*Uczestnicy postępowania o udzielenie zamówienia
na dostawę filtrów wstępnych kasetonowych do central wentylacyjnych
PIWet-PIB w Puławach, znak sprawy DZ-2501/102/17*

DZ-2501/102/17/9

WYJAŚNIENIA TREŚCI ZAPROSZENIA DO ZŁOŻENIA OFERTY nr 3

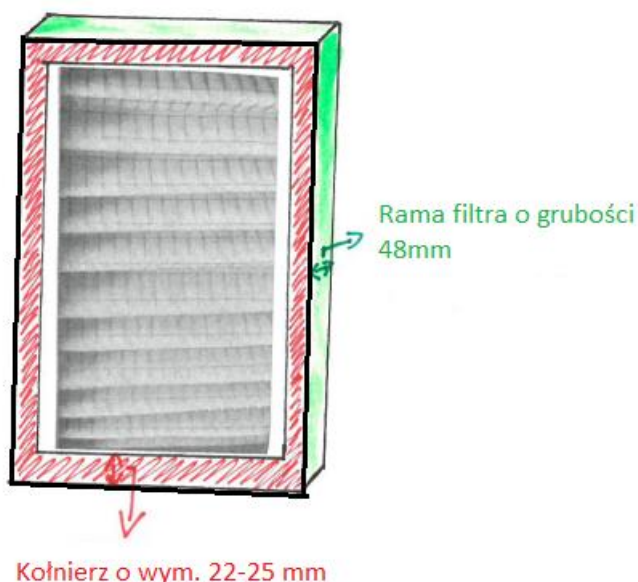
Prosimy o potwierdzenie czy 48mm to grubość filtra razem z kołnierzem, czy też rama ma 48mm plus kołnierz 22-25mm w sumie 70 mm?

Odpowiedź: Grubość ramy filtra to wymiar 48mm. Natomiast kołnierz filtra może mieć wymiar 22-25mm. Kołnierz filtra nie jest zaliczany do grubości filtra, gdyż kołnierz umieszczony jest z przodu filtra i tworzy ramkę zabezpieczającą materiał filtracyjny. Szkic poniżej.
